Bescheid

über die Änderung und Ergänzung der
allgemeinen bauaufsichtlichen Zulassung
vom 10. Dezember 2014

Z-33.41-622

"Laier VWS-System"

Anlage 7

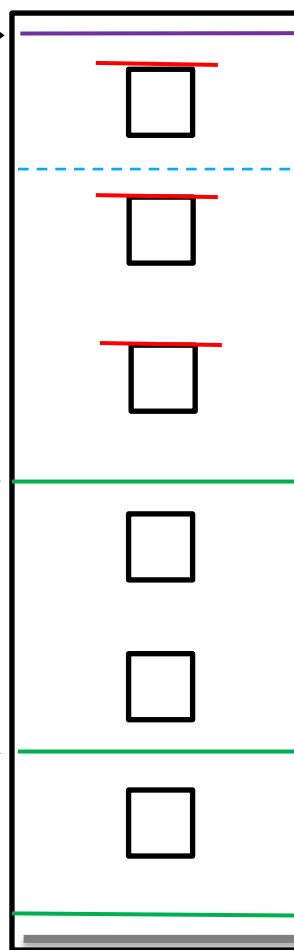
Für schwerentflammbare WDVS mit bis zu 300 mm dicken EPS-Platten müssen zusätzlich zu den in Abschnitt 4.6.2 enthaltenen Bestimmungen folgende konstruktiven Maßnahmen gegen eine Brandeinwirkung von außen ausgeführt werden (siehe Anlage 7):

1. ein Brandriegel an der Unterkante des WDVS bzw. maximal 90 cm über Geländeoberkante oder genutzten angrenzenden horizontalen Gebäudeteilen (z. B. Parkdächer u. a.),

2. ein Brandriegel in Höhe der Decke des 1. Geschosses über Geländeoberkante oder angrenzenden horizontalen Gebäudeteilen nach Nr. 1, jedoch zu dem darunter angeordneten Brandriegel mit einem Achsabstand von nicht mehr als 3 m. Bei größeren Abständen sind zusätzliche Brandriegel einzubauen.

3. ein Brandriegel in Höhe der Decke des 3. Geschosses über Geländeoberkante oder angrenzender horizontaler Gebäudeteile nach Nr. 1, jedoch zu dem darunter angeordneten Brandriegel mit einem Achsabstand von nicht mehr als 8 m. Bei größeren Abständen sind zusätzliche Brandriegel einzubauen.

4. weitere Brandriegel an Übergängen der Außenwand zu horizontalen Flächen (z. B. Durchgänge, -fahrten, Arkaden), soweit diese in dem durch einen Brand von außen beanspruchten Bereich des 1. bis 3. Geschosses liegen.

- Höhe ≥ 200 mm
- nichtbrennbare Mineralwolle-Lamellenstreifen, Baustoffklasse A1 oder A2 nach DIN 4102-1 bzw. Klasse A1 oder A2 - s1,d0 nach DIN EN 13501-1, nicht glimmend, aus Steinfasern mit einem Schmelzpunkt von mindestens 1000 °C geprüft nach DIN 4102-17, mit einer Rohdichte zwischen 60 und 100 kg/m³

- mit mineralischem Klebemörtel (Bindemittel: Kalk und/oder Zement) vollflächig angeklebt
- zusätzlich mit WDVS-Dübeln angedübelt (entweder durch den bewehrten Unterputz hindurch, oberflächenbündig unter dem bewehrten Unterputz oder im Mineralwolle-Lamellendämmstoff versenkt)

- konstruktive Verdübelung mit zugelassenen WDVS-Dübeln, bestehend aus Dübelteller und Hülse aus Kunststoff sowie Spreizelement aus Stahl, Durchmesser des Dübeltellers ≥ 60 mm, Rand- und Zwischenabstände der Dübel: mindestens 10 cm nach oben und unten, maximal 15 cm zu den seitlichen Rändern eines Brandriegel-Streifenelements sowie maximal 45 cm zum benachbarten Dübel

Weiterhin ist ein Brandriegel (wie vorstehend beschrieben) maximal 1,0 m unterhalb von angrenzenden brennbaren Bauprodukten (z. B. am oberen Abschluss des WDVS unterhalb eines Daches) in der Dämmebene des WDVS anzuordnen. Dieser Brandriegel ist mit einem Klebemörtel vollflächig anzukleben.
